Meie 30.08.2024 nr 7.2-2/24/20848-4

Kruusimäe kinnistute ja nende lähiala detailplaneeringu kooskõlastamata jätmine

Olete taotlenud Transpordiametilt kooskõlastust Harju maakonna Kuusalu valla Kiiu aleviku Kruusimäe kinnistute ja lähiala detailplaneeringule (katastritunnused 35201:003:0433 ja 35201:003:0039, edaspidi *planeering*).

Joonis 2. Väljavõte Maa-ameti kaardirakendusest

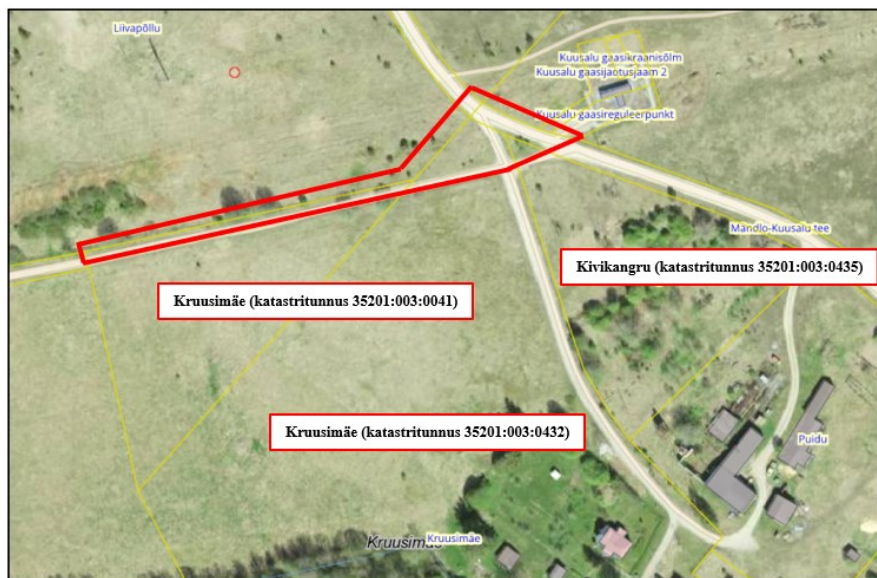
Samuti asub kavandatav ringristmik ja ka olemasolev kohalik tee lisaks munitsipaalmaa kinnisasjadele ka eraomandisse kuuluvatel kinnisasjadel: Kivikangru (katastritunnus 35201:003:0435), Kruusimäe (katastritunnus 35201:003:0432) ja Kruusimäe (katastritunnus 35201:003:0041; vt joonis 2), mille maaomanikega koostöö tegemise ja nõusolekute saamise info puudub.

Planeeringu põhijoonisel näidatud ringristmiku lahendus on meie hinnangul liiga väike, mistõttu ei ole manöövrid ohutud ning lisaks on talvist teehooldust keeruline teostada. Märkime, et riigiteedel ehitatavate ringristmike minimaalne raadius on 13 meetrit. Planeeringu põhijoonisel näidatud ringristmiku raadius on hinnanguliselt poole väiksem, millest tulenevalt palume veenduda, et joonisel näidatud lahendus vastab normidest tulenevatele nõuetele.

Joonis 3. Väljavõte planeeringu põhijoonisest

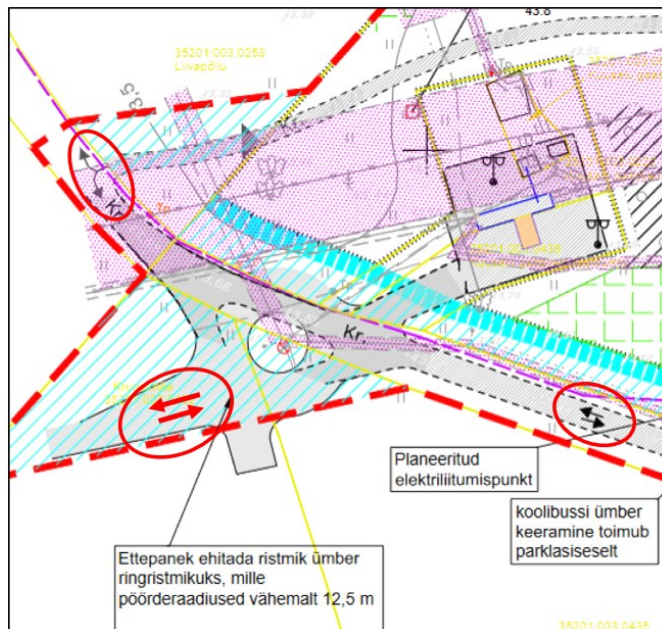
Sama kirja p 2 oleme märkinud, et: *Riigi põhimaantee ristumiskohta km 38,5 planeeringu juurdepääsuga mitte siduda, mida põhjendame avaliku huviga liiklusohutuse tagamiseks.* Eeltoodust tuleneval ei saa me nõustuda planeeringu põhijoonisel näidatud liikluskorraldusliku lahendusega. Nimetatud jooniselt nähtub selgelt, et juurdepääs planeeringualale on kavandatud olemasoleva riigitee nr 1 Tallinn-Narva tee km 38,5 ristumiskoha kaudu, mitte kohalikult Mändlo-Kuusalu teelt nr 3530058. Planeeringu põhijooniselt puuduvad sõidusuundi tähistavad tingmärgid (punased nooled) selles suunas (vt joonis 3).

Joonis 5. Väljavõtte planeeringu kontaktvööndi funktsionaalsete seoste joonisest

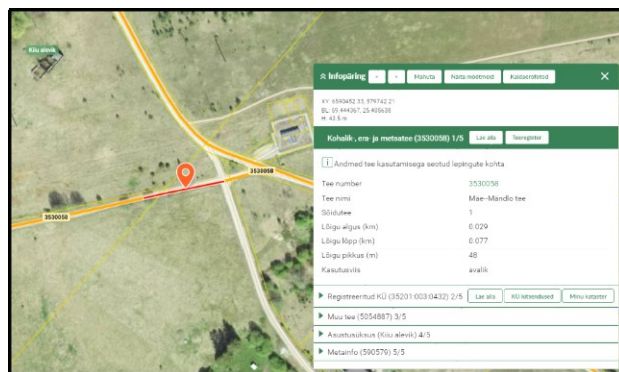
Planeeringu seletuskirja p 9 *Liiklus- ja parkimiskorraldus* olete selgitanud, et: *Perspektiivne uus juurdepääs maanteelt Mändlo-Kuusalu teele on näidatud joonisel 5 lisatud teelõik, mis tuleb detailplaneeringu elluviimise korral seoses liiklustiheduse kasvuga korrastada määral, mis tagab aastaringse läbitavuse nii sõiduauto kui veoautoga.*

Sama on selgitatud ka seletuskirja p 16 *Planeeringu elluviimise võimalused*, et: *Liiklustiheduse suurenemise tõttu muutub seni halvas seisukorras kohalik vallatee veel viletsamaks, mistõttu on käesoleva detailplaneeringu alasse lisatud ning ette nähtud valla tee lõigu korrastamine.*

Joonis 6. Väljavõtte Maa-ameti fotolaost (vaade lõunast aprill 2024)

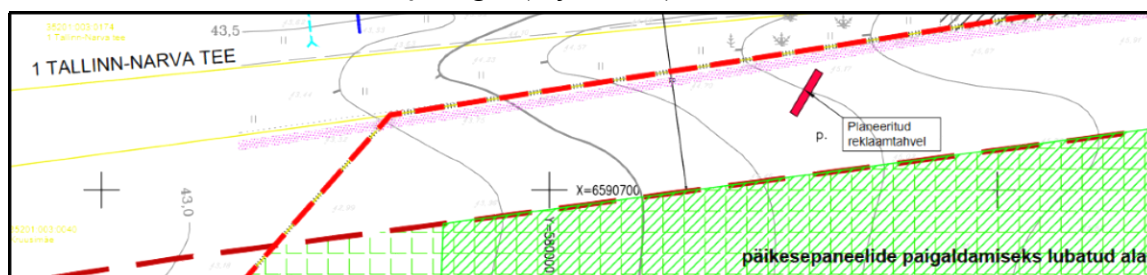
Kui vaadata Maa-ameti kaldaerofotol (vt *joonis 6*) nähtavat tee seisukorda, siis meie hinnangul seda vaid korrastamisega sõidetavaks ei ole võimalik saada. Eeldatavalt ei ole tee kevadel ja sügisel läbitav ning on ilmne, et nii kitsal teelõigul ei ole võimalik klientidel teineteisest mööduda ilma, et peaks teelt välja sõitma. Eeltoodust tulenevalt võime selgelt prognoosida riigitee ristmiku eelistamist suuremal osal juhtudest.

Joonis 8. Väljavõte planeeringu põhijoonisest

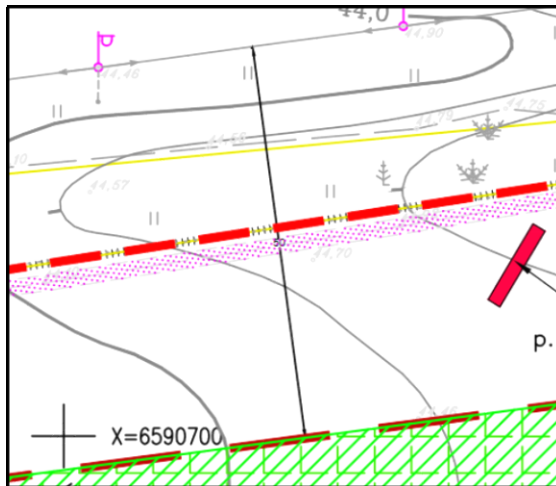
Seletuskirjas täpsustada ning tuua välja riigitee kaitsevöönd. Planeeringu põhijoonisel korrigeerida näidatud riigitee kaitsevööndi laiust. Märgime, et Euroopa teedevõrgu maantee kaitsevööndi laius mõlemal pool äärmise sõiduraja välimisest servast on kuni 50 meetrit. Praegune mõõt on antud riigitee ääres paiknevast tänavavalguste õhuliinist (vt joonis 8).

Samuti puudub planeeringu põhijooniselt kavandatava piirdeaia kaugus riigitee äärmise sõiduraja välimisest servast. Korrigeerida põhijoonist ja lisada vastav selgitus seletuskirja (vt joonis 8). Piirdeaed peab jääma Kruusimäe kinnistu piiridesse. Kanda joonistele riigitee kaitsevööndisse planeeritud objektide (hoonestusala, parkla, tehnorajatis jms) kaugused riigitee kaitse servast (vt seisukohtade kirja p 13).
